typ modelu:  
**LD87EU**

Kod handlowy:  
**F028473**

## Informacje Główne

### Przewodnik Dokumentacji Technicznej

N1045072FIG1

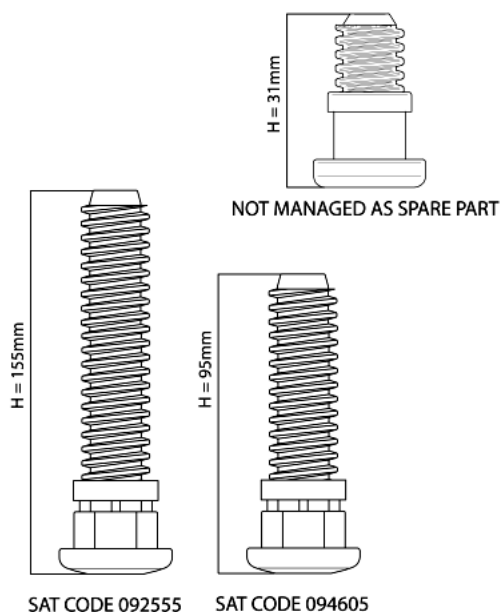
N1045072: Introduction of fixed rear foot H=31mm on free-standing models.

From serial no. 40218.0001, free-standing dishwashers affected by this modification have been equipped with new fixed rear feet (H=31mm).

The new foot replaces the adjustable one (H=155mm) Service code 092555; on the EVO3 range with TurboDry the new foot replaces the adjustable foot (H=95mm) Service code 094605.

The Spare Part Warehouse will continue to manage only 155mm and 95mm adjustable feet as they are interchangeable with the fixed 31mm foot.

The three feet are shown in illustration N1045072FIG1.

See figure N1045065FIG1.

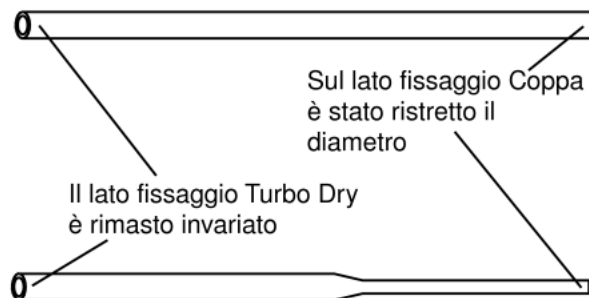
From serial no. 30705.0001, the Turbo-Dry tube/Trap has been modified on EVO3 dishwashers with Turbo-Dry drying system. The new tube has a smaller diameter.

TURBO-DRY ASSEMBLY: premodification 094600 new 096408

TURBO-DRY SUMP TRAP ASSEMBLY: premodification 094602 new 096409

TURBO-DRY TUBE/SUMP: premodification 094603 new 096410

The premodification Turbo-Dry assembly and trap will be managed by the warehouse while stocks last, after which the new parts will have to be used on premodification appliances as follows:

- TURBO-DRY ASSEMBLY REPLACEMENT: order the new assembly SAT code 096408 and premodification tube SAT code 094603.

- TURBO-DRY SUMP TRAP ASSEMBLY REPLACEMENT: order the new bowl SAT code 096409 and new tube SAT code 096410.

N1045069FIG1

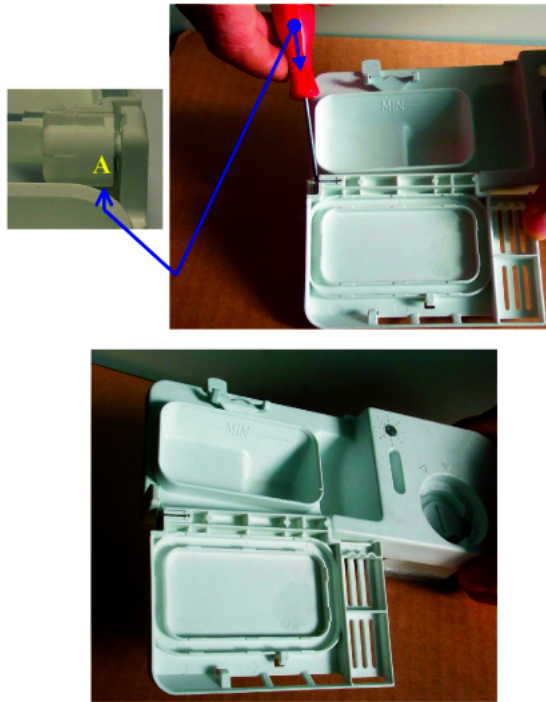
- 1) prise the lid out of the dispenser seat using a small screwdriver at point A (figure N1045069FIG1);
- 2) replace the lid, checking that release spring B (figure N1045069FIG2) is in place; before fitting the new lid load the spring from position 1 to position 2 (figure N1045069FIG2);
- 3) fit the lid in its special seat and check for correct operation (figure N1045069FIG3).

N1045069FIG4

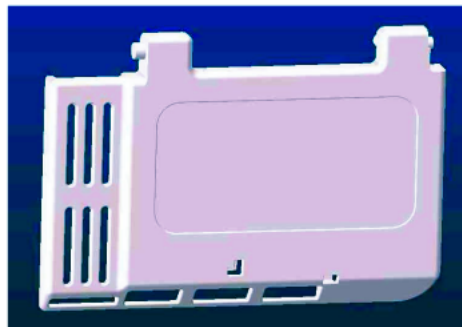
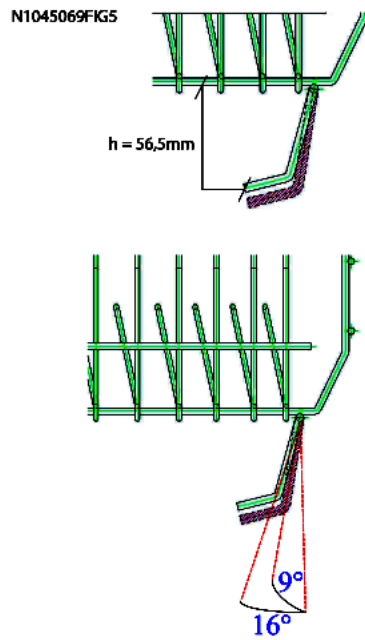
- new dispenser lid, replacement code 098134 (see figure N1045069FIG4) created;
- upper racks modified with lid catch angle changed from 9° to 16° (see figure N1045069FIG5);
- MultiSystem lower racks modified with insertion of a spacer wire at the electric dispenser (see figure N1045069FIG6).

N1045075FIG1

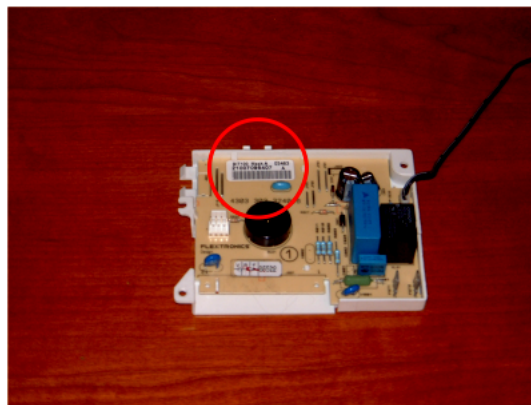
BIT 100 "P2" TIMER (210097637.XX) Service code 097431 has been replaced with BIT 100 "E2" TIMER (210097877.02) Service code 097481.

BIT 100 "D" TIMER (210093806.XX) Service code 095281 has been replaced with BIT 100 "E2" TIMER (210097877.02) Service code 097481.

Replacement of Service codes 097431 and 095281 with 097481 is only possible with BIT 100 "E2" TIMER card code

The card code is printed on an adhesive label located on the box or on the card itself (illustration N1045075FIG1).

Possible 210097877.XX card spares with modification index below 02 cannot be used for replacing, but can be used on the relevant INDESIT models (giving the BIT 100 "E2" TIMER Service code 097481 in the spare part list) until stocks last.

Stocks of Service code 097481 in the Spare Part Warehouse have been replaced with card 210097877.02.

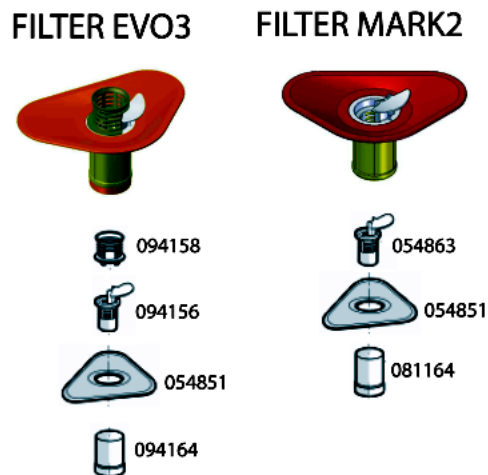
All dishwasher models affected by this modification have been equipped with the items listed below, in order to solve the drain pump clogging problem.

Cylindrical plastic filter code 081164

Central filter code 054863

Cylindrical plastic filter code 094164

Central filter code 094156

Central filter grid code 094158

The modification has been introduced progressively, starting from serial no. 40516.0001.

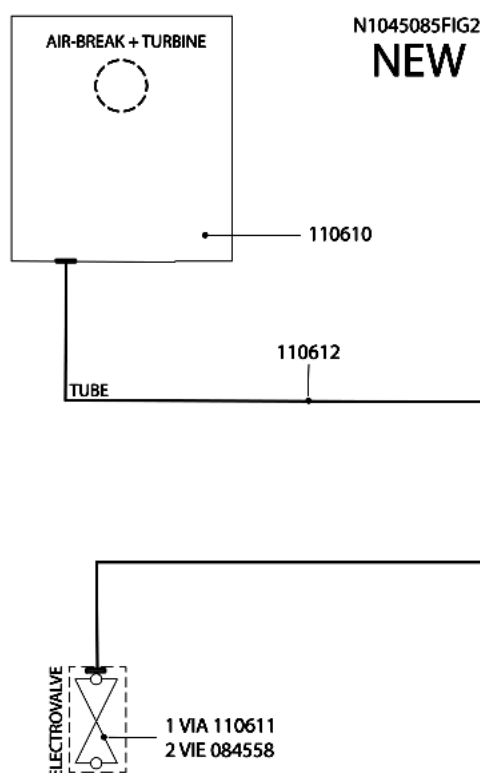
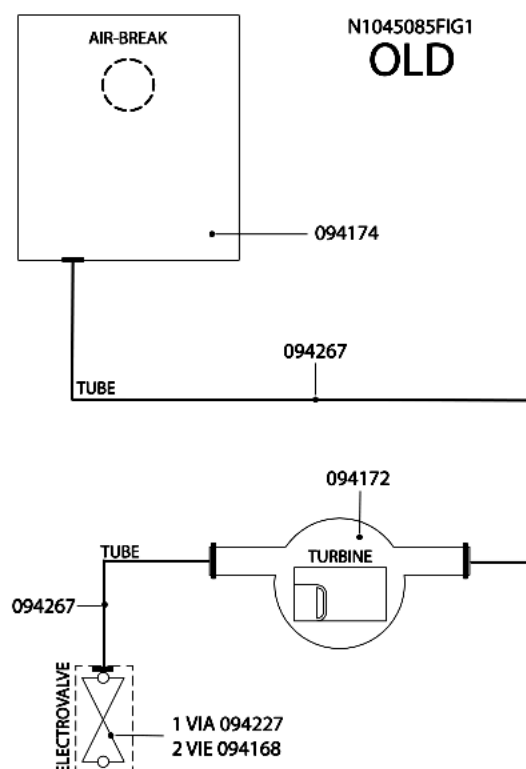
All dishwashers affected by this note have been equipped with a new litre counter turbine on the air-break. Picture N1045085FIG1 illustrates the premodification structure, picture N1045085FIG2 the new structure.

new 110610;

premodification 094174;

the new item features a new integrated litre counter turbine and its water supply hose has a smaller diameter.

LITRE COUNTER TURBINE code 094172 has been eliminated.

FIG.1

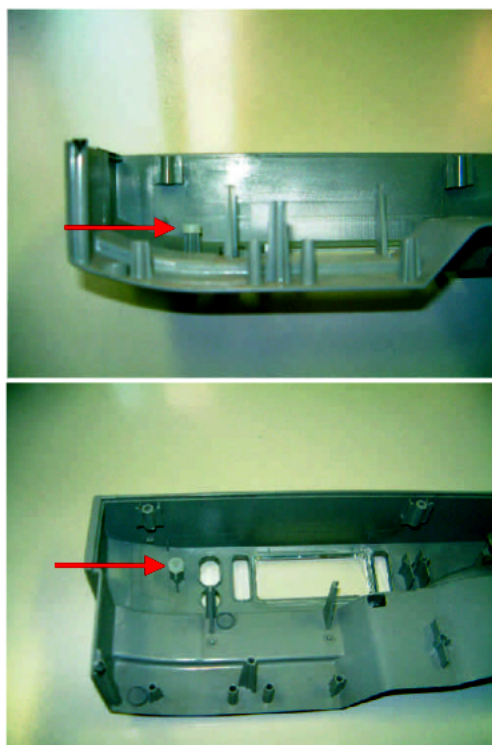
Podkładkę należy umieścić na panelu tak jak to wskazano na Rys. 1 i 2, tj. pomiędzy panelem a mocowaniem płyty w pobliżu przycisków ON-OFF oraz RESET; następnie przykręcić śrubą.
